MANIFESTAÇÃO TÉCNICA EM RESPOSTA AO PEDIDO DE ESCLARECIMENTO

Concorrência nº 200346-70/2026 UASG 200346 – Superintendência Regional da Polícia Federal na Bahia

Esclarecimentos 03 – Empresa CSG Engenharia – E-mail de 17/08/2026

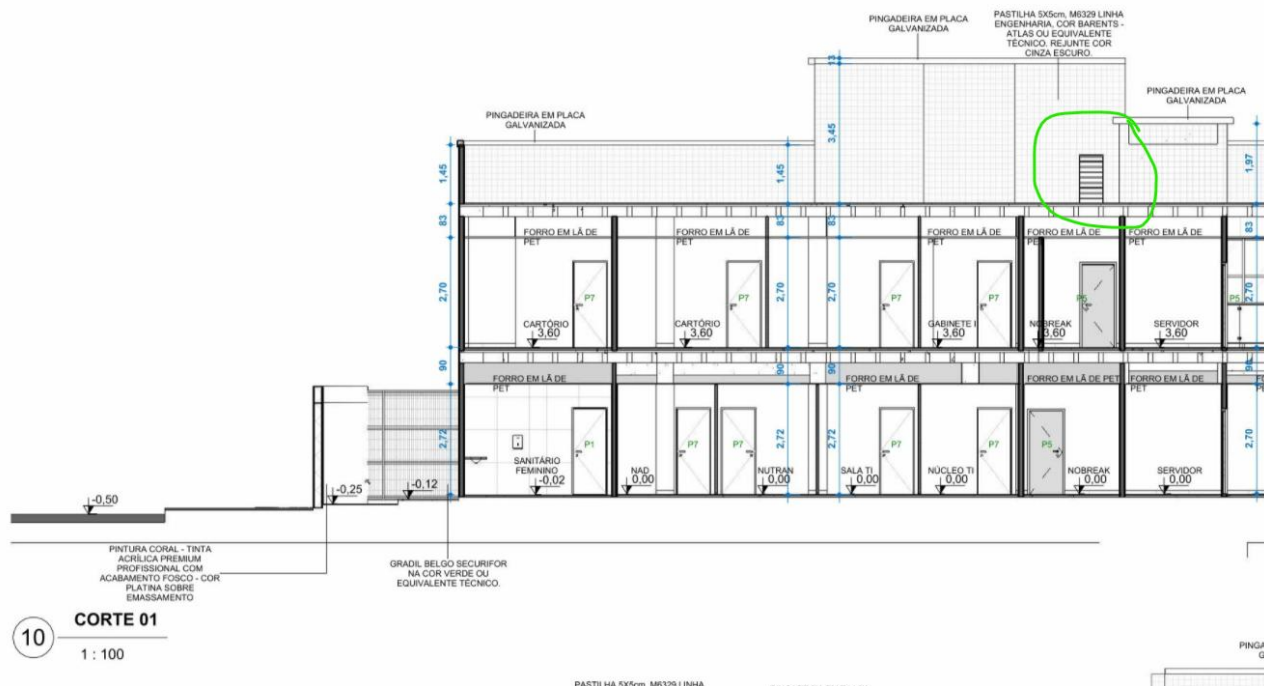
11. Constatou-se uma desconformidade temporal crítica no orçamento, haja vista que a data-base oficialmente indicada nas peças técnicas das tabelas referenciais adotadas ("SINAPI - 04/2026 – Bahia, SBC - 05/2026 – Bahia, ORSE - 02/2026 – Sergipe, EMBASA - 06/2025 - sem_encargos), evidenciando uma desatualização, visto as bases já vigentes publicadas: SINAPI 07/2026, SBC 08/2026, ORSE 05/2026 e EMBASA 06/2026. Solicitamos atualização das bases de referências.

A planilha foi atualizada para a mais recente.
